**INSTALLATIONS CLASSEES POUR LA  
PROTECTION DE L'ENVIRONNEMENT**

**Visite d'inspection du 07 juillet 2011**

**PROCES VERBAL DE RECOLEMENT**

Société - Etablissement	<b>Ancienne décharge A.B.C.C.D.</b> Lieu dit Montfaucon 33127 Martignas-sur-Jalle
Date	07 juillet 2011
Objet de l'inspection	Récolement travaux de réhabilitation
Lettre d'annonce	Courriel du 04 juillet 2011
Inspecteur	Patrice GUINAUDEAU
Participant	M. Philippe BARTHALOT, gérant de la société A.B.C.C.D. M. Gérard LEFORT, bureau d'études T.E.R.A.H.
Référentiel de contrôle	L'arrêté préfectoral du 27 mars 1995

Planche photos annexée au procès verbal de récolement

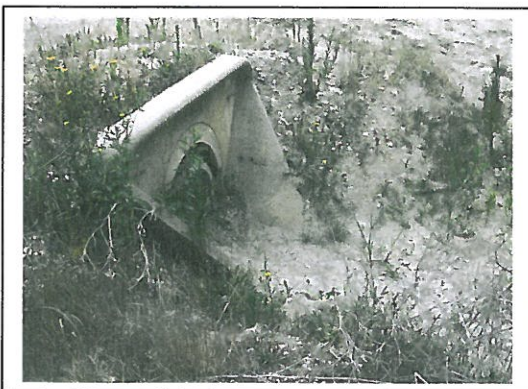
- la zone stagnante dans la partie Est, afin d'obtenir de pentes régulières de 3% minimum vers les fossés de ceinture, a été remodelée. La petite dépression localisée le long de la piste Ouest reste toutefois à rectifier,

**DEM2 :** combler et remodeler la petite dépression localisée près de la piste Ouest.

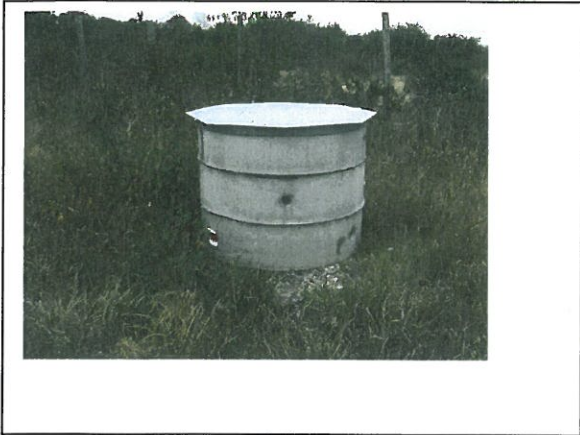
- l'eau est présente dans la buse protectrice du piézomètre PZC. La tête de puits est proche du fond avec un risque de pénétration de l'eau dans le piézomètre,

- le drain localisé en contrebas du talus Ouest, en limite de la parcelle 74, près du chemin longeant la Jalle, laisse écouler un liquide rougeâtre irisé. Ce phénomène n'avait pas été observé depuis la fin des travaux de couverture.

**DEM1 :** évacuer l'eau présente dans la buse protectrice du piézomètre PZC. Relever la tête de puits permettant la mise hors d'eau et l'accessibilité aux organismes préleveurs.

**DEM3 :** faire procéder à un prélèvement dans le regard de collecte et à l'analyse du rejet du drain localisé en contrebas du talus Ouest, en limite de la parcelle 74, près du chemin longeant la Jalle. Afin de comparer l'évolution dans le temps, les paramètres à mesurer sont identiques à ceux des précédents prélèvements.
